-OBJET = PROJET VISANT LA CREATION D'UN PARC RESIDENTIEL  
DE WEEK-END ET LA CONSTRUCTION DE 130 LODGES -  
PARC DU RAHET.

**Objet :** Demande de permis unique - Parc du Rahet à Fronville – observations, questions & suggestions suite à la réunion d'information préalable virtuelle des 19-20 avril 2021

**Annexes :** plans des 3 solutions alternatives d'accès au site du Rahet

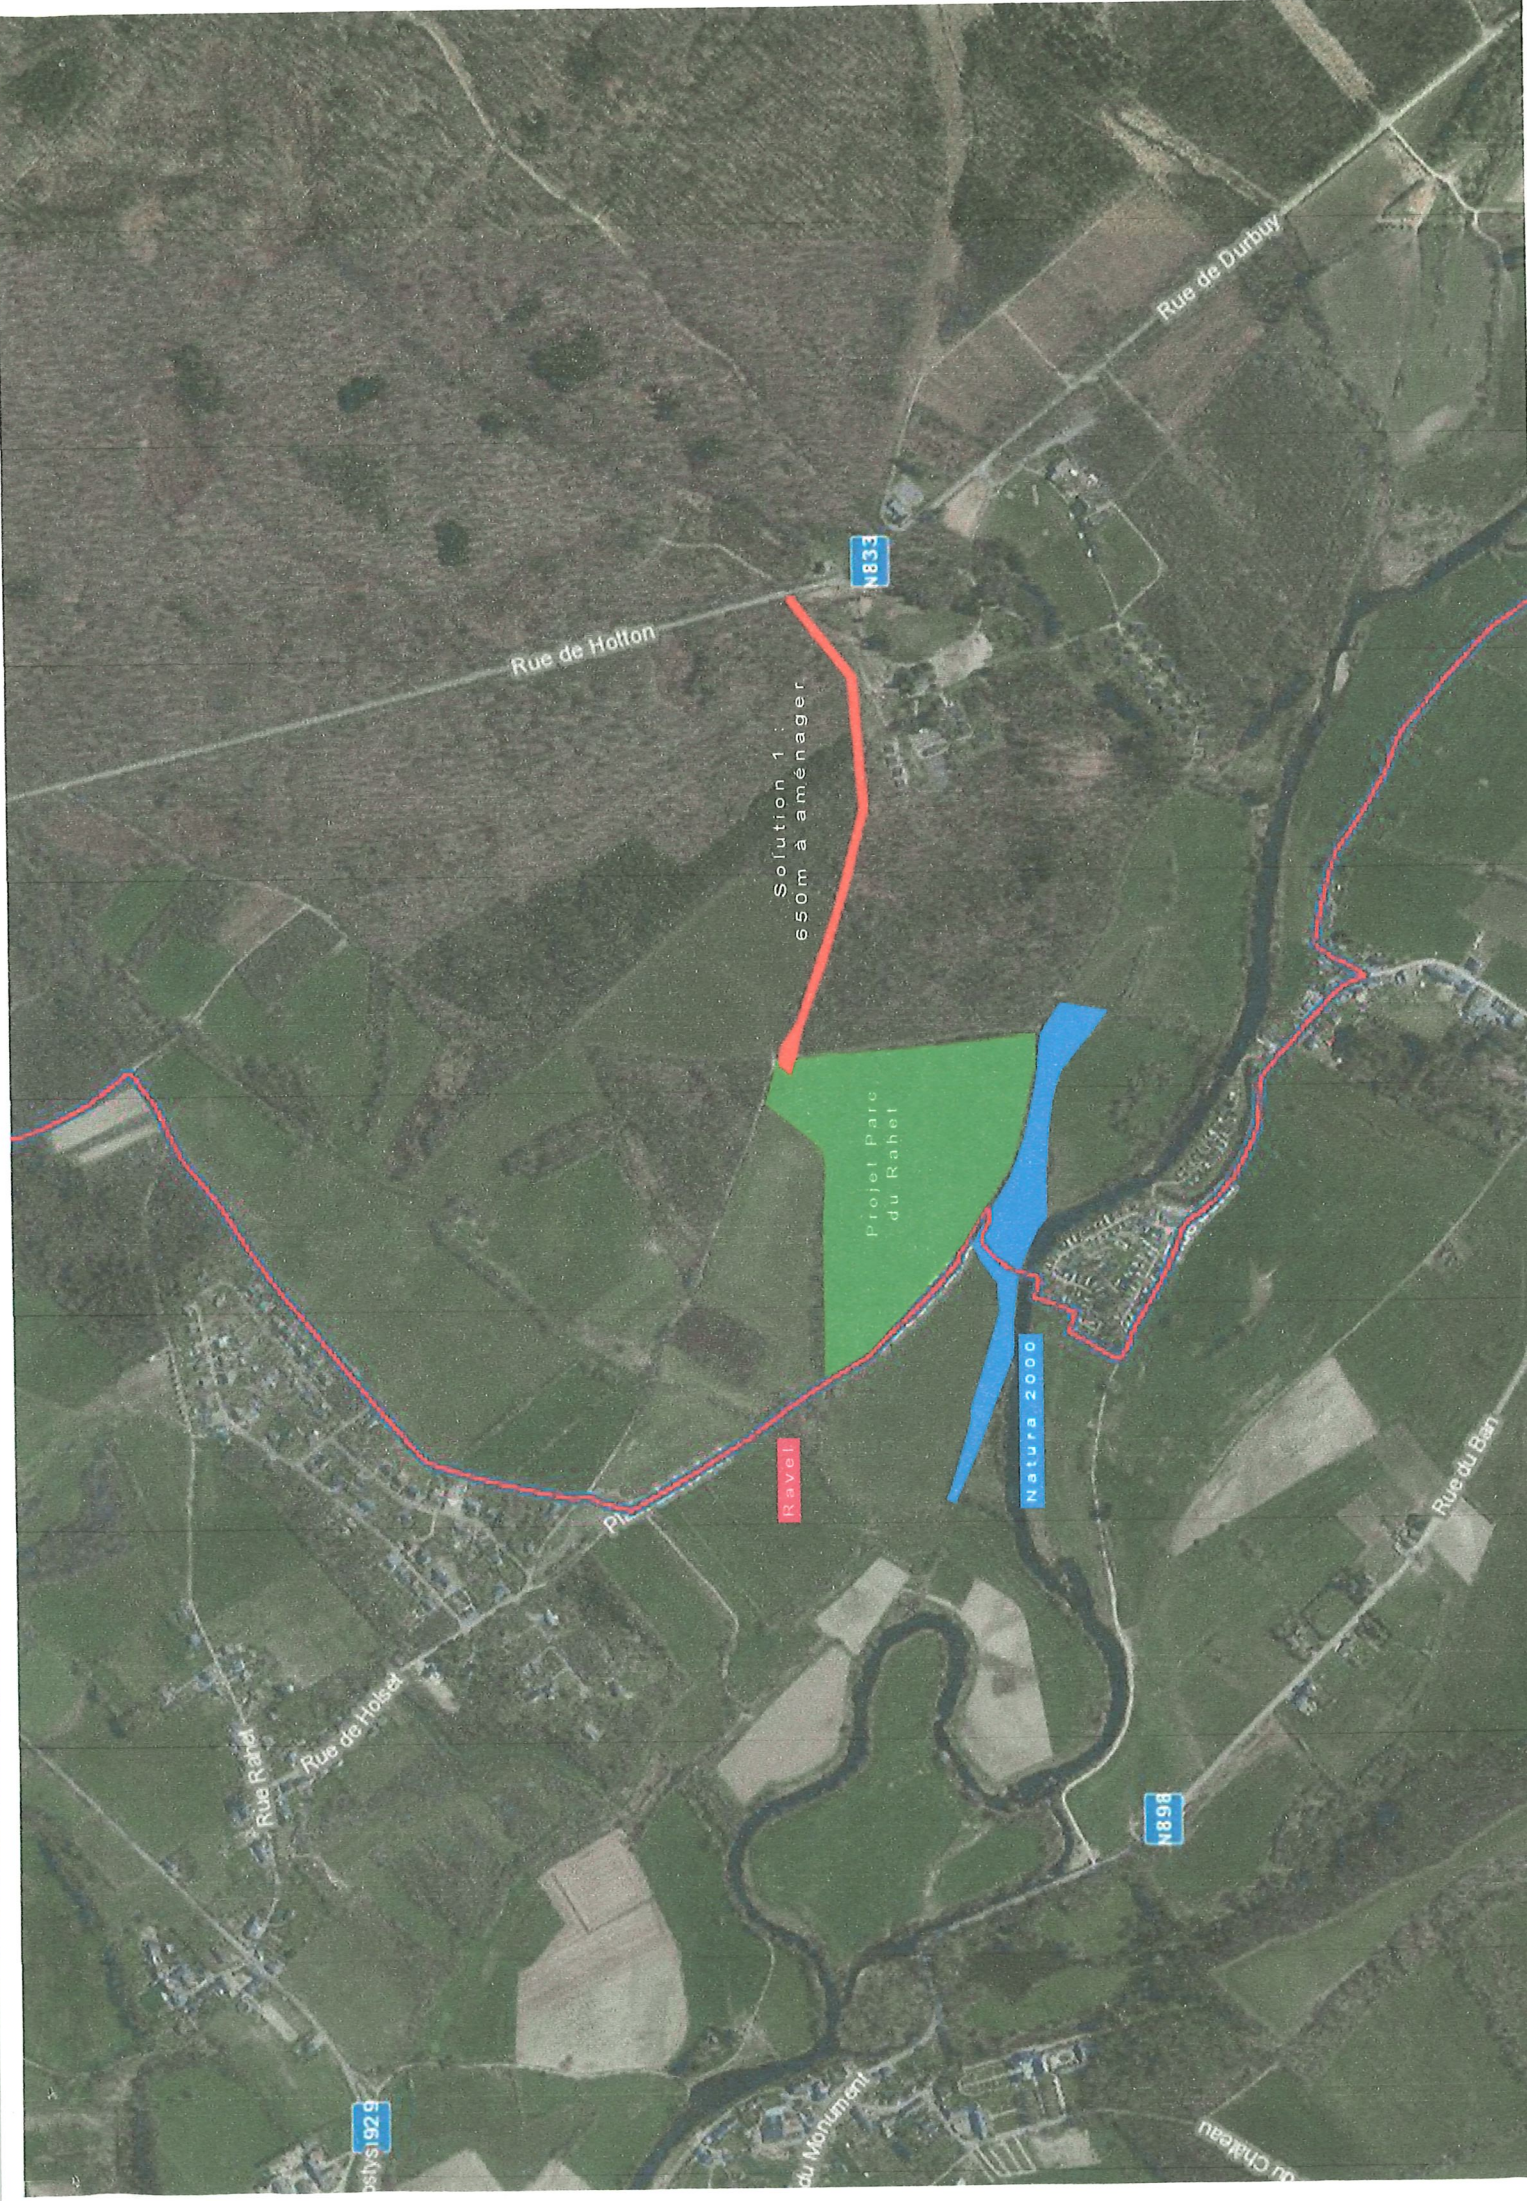
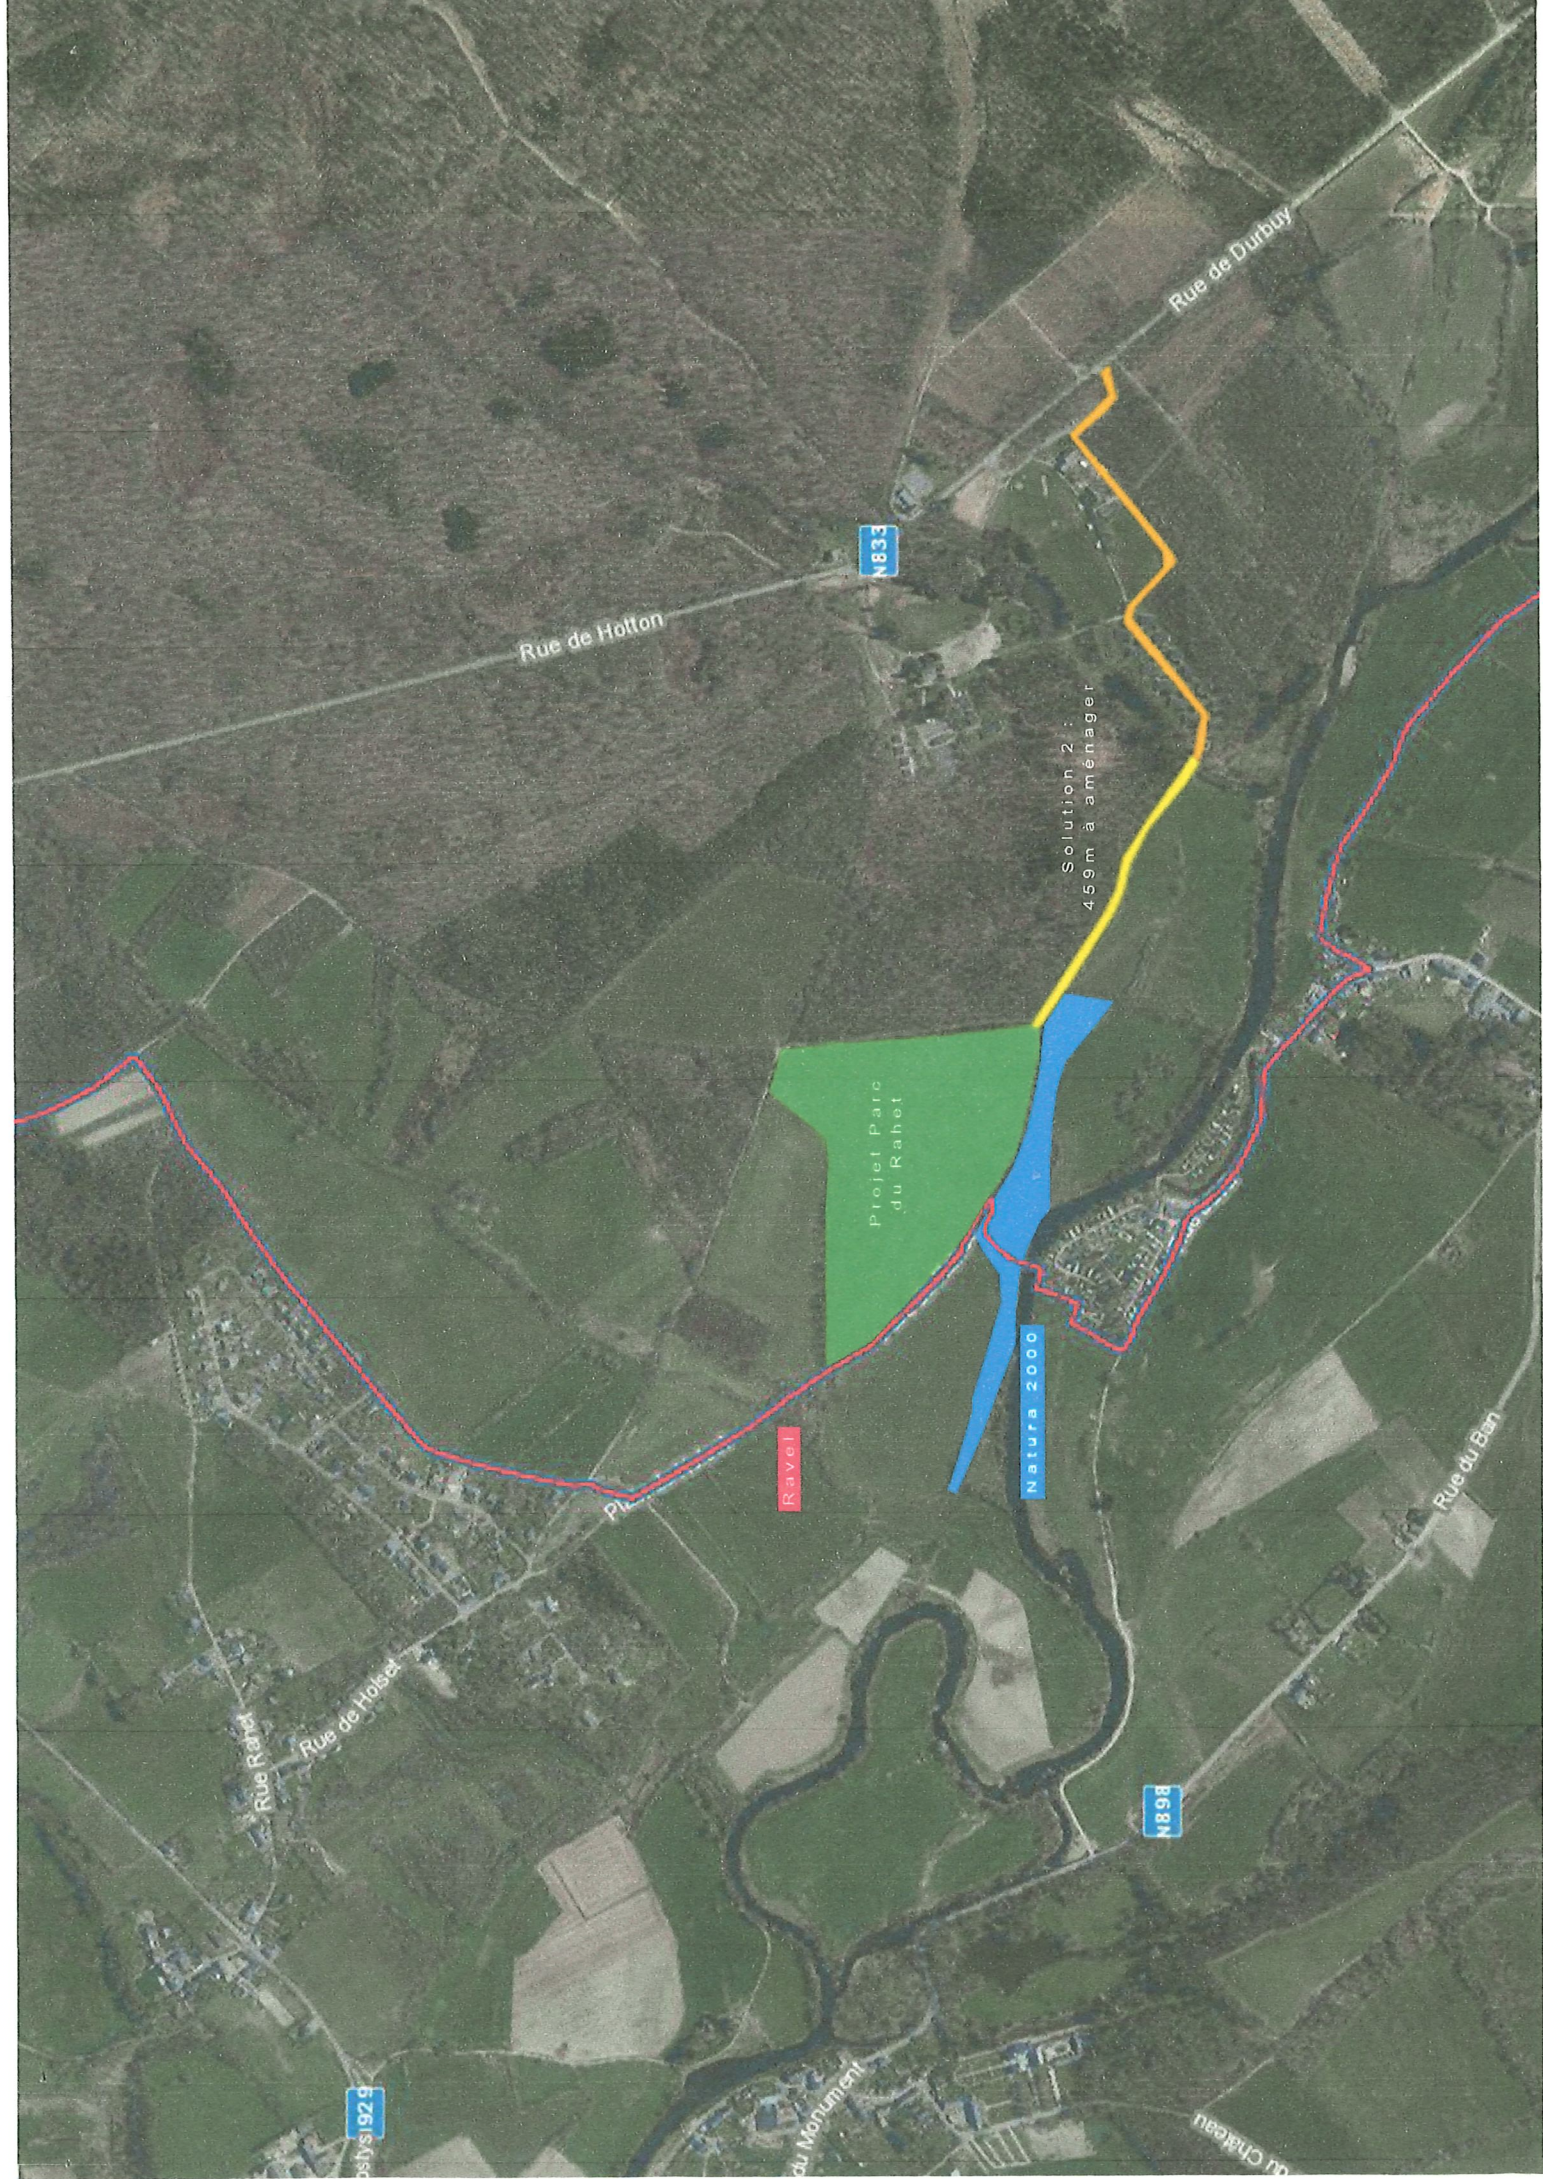
- Plusieurs variantes d'itinéraire sont possibles (3 sont techniquement réalisables – voir plans en annexe)
- Création depuis la N833 d'une nouvelle voirie à double sens dimensionnée en fonction de la charge et du volume de trafic
